**CCR-VIA -- COMITATO DI COORDINAMENTO REGIONALE PER LA  
VALUTAZIONE D'IMPATTO AMBIENTALE**

**Giudizio n° 2920 del 12/06/2018**

**Oggetto** Impianto di trattamento e recupero rifiuti plastici

**Tipo procedimento** VERIFICA DI ASSOGGETTABILITA' AMBIENTALE ai sensi dell'art. 19 del D.Lgs. N° 152/2006 e ss.mm.ii. - - Esame integrazioni a seguito del giudizio CCR-VIA 2894/2018

Figura 18: Punti di emissione E1 e E2 (da integrazioni al giudizio 2894/2018 TAV01)

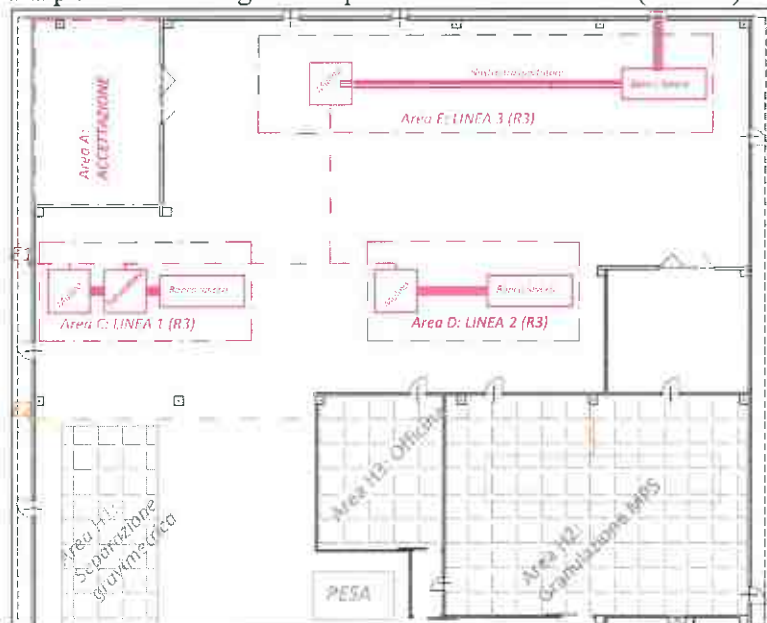
2) Con riferimento al **QRE prodotto, deve essere specificata l'ubicazione del camino e le aree per le quali è previsto il convogliamento delle emissioni devono essere convogliate e depurate tutte le emissioni diffuse tecnicamente convogliabili. Per la linea di estrusione, occorre che la ditta descriva in dettaglio il processo e se lo stesso possa generare emissioni in atmosfera;**

Viene riproposto il QRE aggiornato come segue:

Viene anche fornita una planimetria raffigurante i punti di emissione E1-E2 (TAV01).
